「原子炉圧力容器に対する供用期間中の破壊靱性の確認方法等の技術評価に関する
検討チーム 第六回会合における日本電気協会への説明依頼事項」に対する回答

令和2年7月9日
(一社)日本電気協会
原子力規格委員会

1. JEAC4206-2016「原子炉圧力容器に対する供用期間中の破壊靱性確認方法」に関する追加質問

図 1-1 (1/2) 2007 年版の PTS 評価における各事象の状態遷移曲線の比較[1]

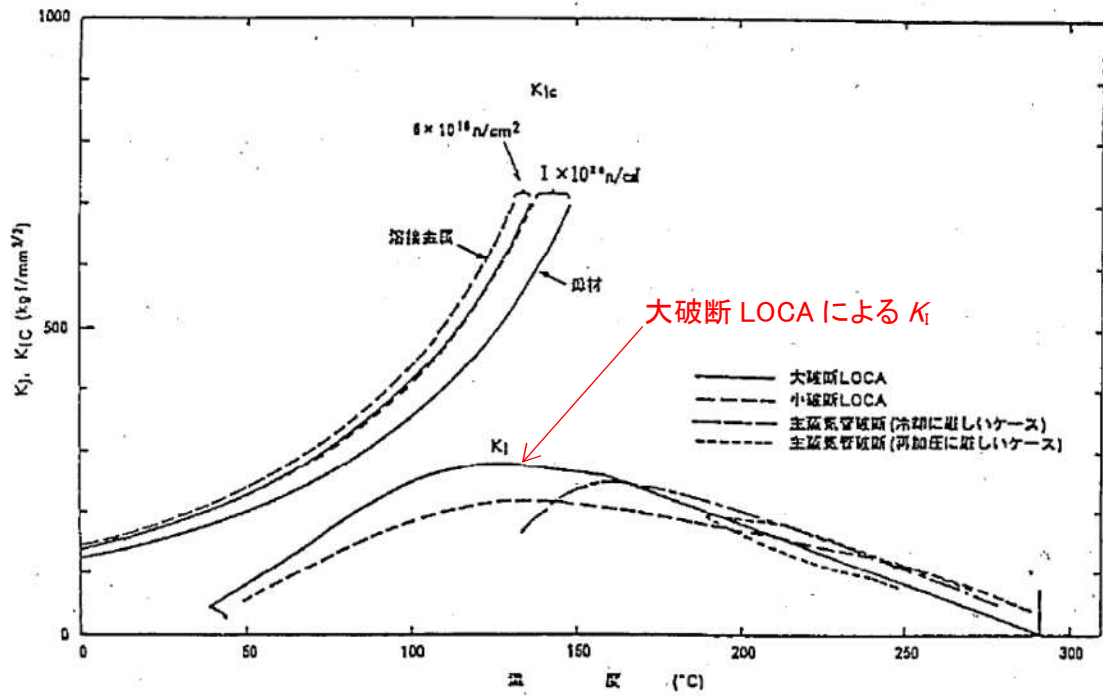
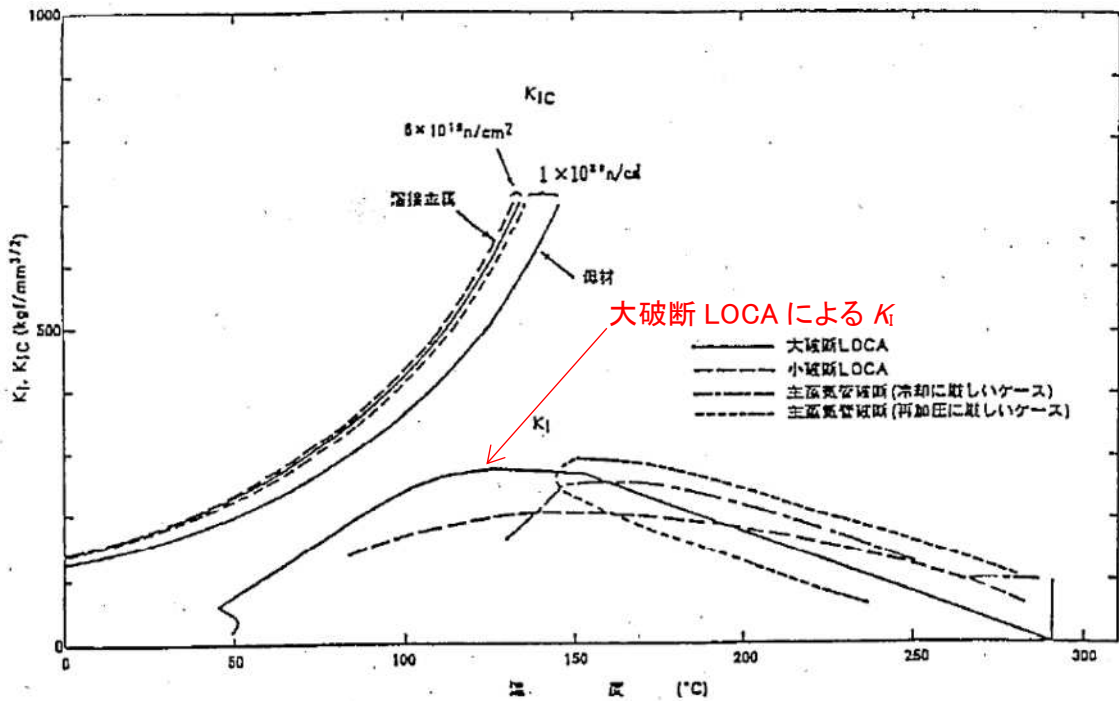
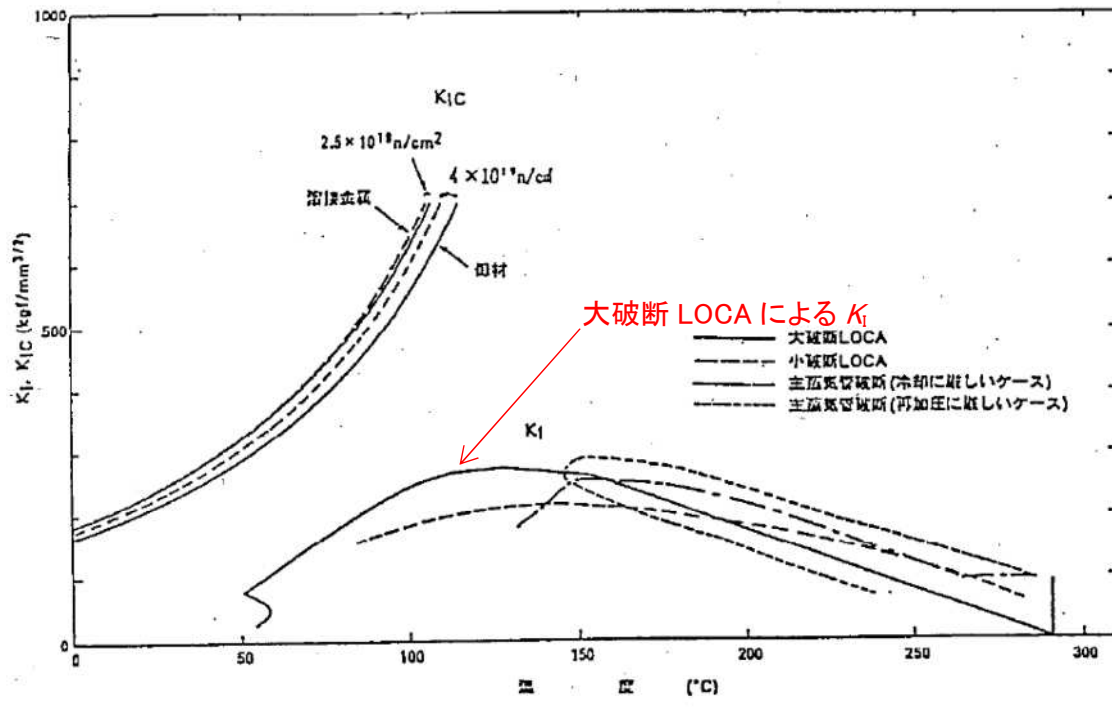
(1) PTS 状態遷移曲線の設定方法について JEAC4206-2007 から JEAC4206-2016 への変更点を説明してください。その際、JEAC4206-2016 における一般評価と詳細評価との対比を含んでください。

2016 年版では、2007 年版で不明確であった事項の明確化や実態に即したより精緻な評価の観点から、残留応力等の取扱い、非破壊試験結果を踏まえた最大仮想欠陥、応力拡大係数の算出に際してのクラッドの効果の考慮、有限要素法解析による応力拡大係数の算出等について見直しています。また、一般評価においては、大破断 LOCA が最も厳しい(図 1-1)ことを踏まえて、簡易的に保守的な評価を行う観点から、2007 年版の大破断 LOCA の過渡と同様に、原子炉压力容器内面の接液水が1次冷却材の通常運転温度から安全注入水の水温まで瞬時に変化し、原子炉压力容器内の圧力が事象発生直後に大気圧近傍まで変化する過渡を評価対象事象としています。

図 2-1 ダウンカマと炉心の水頭差による炉心注入の概念図

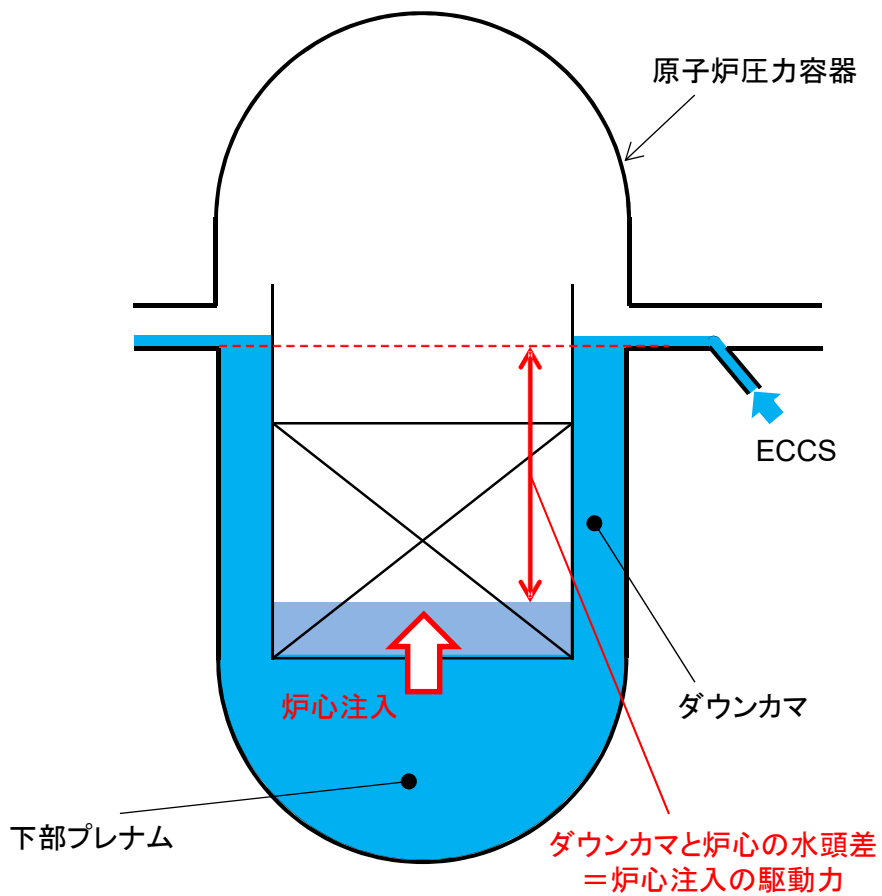
(2) RF4221 の PTS 状態遷移曲線の設定において評価対象事象では事故発生直後に大気圧に変化するとしても良いこととしている。一方で熱伝達率の設定では上向きの自然対流と下向きの強制対流を想定している。評価対象事象においてポンプ吐出圧力などを考慮せず、事故発生直後に大気圧に変化するとしても良いとしたことについて検討した内容があれば提示してください。

RF-4221 の一般評価では、簡易的に保守的な評価を行う観点から、大破断 LOCA を簡略化したものとして、原子炉圧力容器内面の接液水が1次冷却材の通常運転温度から安全注入水の水温まで瞬時(事象発生後 0 秒時点)に変化するとともに、原子炉圧力容器内の圧力も瞬時(事象発生後 0 秒時点)に大気圧近傍まで変化する過渡を評価対象事象としています。大破断 LOCA が発生した場合、数十秒間は大気圧以上の圧力が負荷されますが、非延性破壊が問題となる時点においては、以下のような状態にあることから、ポンプの吐出圧力は原子炉圧力容器内には負荷されないため、簡略化して瞬時に大気圧に変化するとしても PTS 評価を行う上では問題ありません。

- (1) 非延性破壊が問題となる温度まで原子炉圧力容器の温度が低下するのは、事象発生後数百秒以降となるが、事象発生後数十秒で原子炉圧力容器の圧力は大気圧近傍まで低下している。
- (2) この事象発生後数百秒の時点では、非常用炉心冷却系統(ECCS)からの注水により下部プレナム及びダウンカマが満水となり、ダウンカマと炉心の水頭差によって炉心下向きの流れが形成されて炉心が冷却される(図 2-1 参照)。
- (3) ダウンカマ満水以上の余剰注入水は破断口から流出することから、ポンプによりダウンカマ部が加圧されることはないため、ポンプ吐出圧力は原子炉圧力容器内には負荷されない。

図 4-1 軸方向継手と周方向継手の溶接残留応力の比較
(運転条件負荷後, 室温)

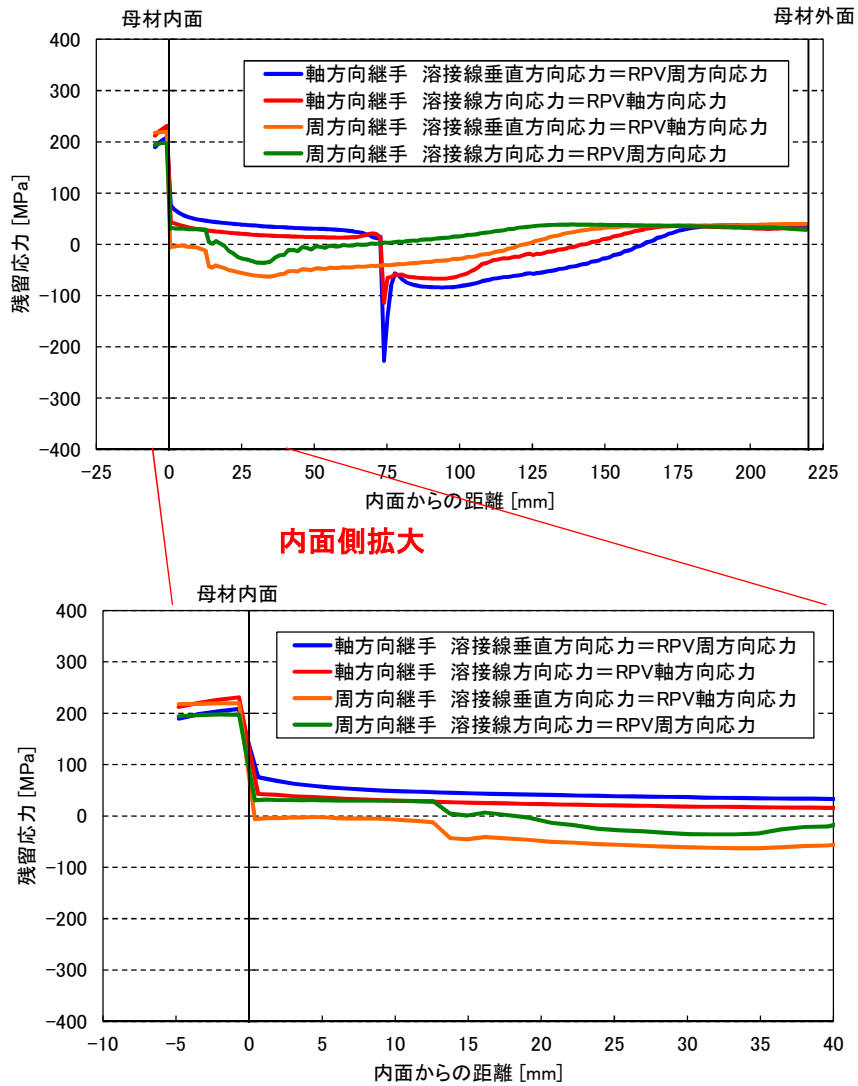
(4) 詳細評価における仮想欠陥の方向について、周方向の溶接に対して軸方向の欠陥を想定しなくても良いとした理由を提示してください。

2007 年版では溶接残留応力を考慮しておらず、熱応力は周方向と軸方向で同程度であるのに対し、圧力に対しては周方向応力が高いことから、母材及び溶接金属のいずれも保守的に軸方向の欠陥を想定していました。2016 年版では、溶接金属に対して継手溶接による溶接残留応力を考慮することとしましたが、図 4-1 の継手溶接による板厚内の残留応力分布の例に示すように、内面近傍では周方向の残留応力が高めであるものの、板厚内部ではいずれの応力が高いとは言えないため、最大仮想欠陥からの脆性破壊発生後、板厚内の亀裂の伝播や停止まで評価する詳細評価においては、いずれの方向の欠陥が保守的とは言えません。したがって、詳細評価における溶接金属の最大仮想欠陥の方向については、上記の発生し得る欠陥の性状を考慮して溶接線方向の欠陥を想定することとしています。
